PREFEITURA MUNICIPAL DE EXTREMA

PEDIDO DE ESCLARECIMENTOS:

Somos da empresa Morumbi Industrial Ltda e estamos entrando em contato para solicitar esclarecimento da Especificação Técnica dos itens 1e 2 referente ao Pregão Eletrônico nº 000002/2025 que irá acontecer no dia 24/01/2025 às 9h.

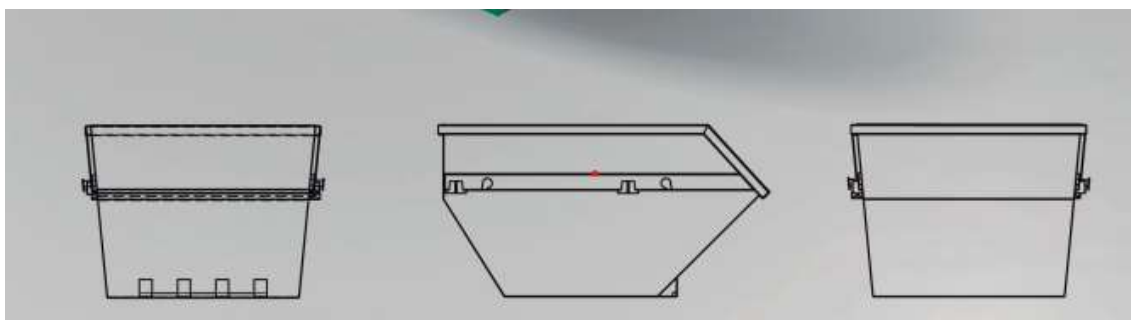
Solicitamos um desenho técnico de cada uma delas pois o Item 1 diz “Caçamba Canguru 5m³ Semi fechada” e o Item 2 diz “Caçamba Canguru 5m³ aberta” e pelas fotos não dá para identificar a forma como deve ser feito apesar de toda a descrição do edital.

- A Caçamba Estacionária Brooks (conforme foto abaixo) atende esses dois Itens?

Em relação à dúvida sobre a “Caçamba Canguru” mencionada nos itens 1 e 2 do edital, esclareço que este modelo não corresponde à caçamba estacionária tipo Brooks com tampa.

Os modelos especificados, caçamba canguru aberta e caçamba canguru semi-fechada, possuem diferenças estruturais e operacionais. Ambos são projetados para serem manejados por meio do guincho de teto do caminhão compactador.
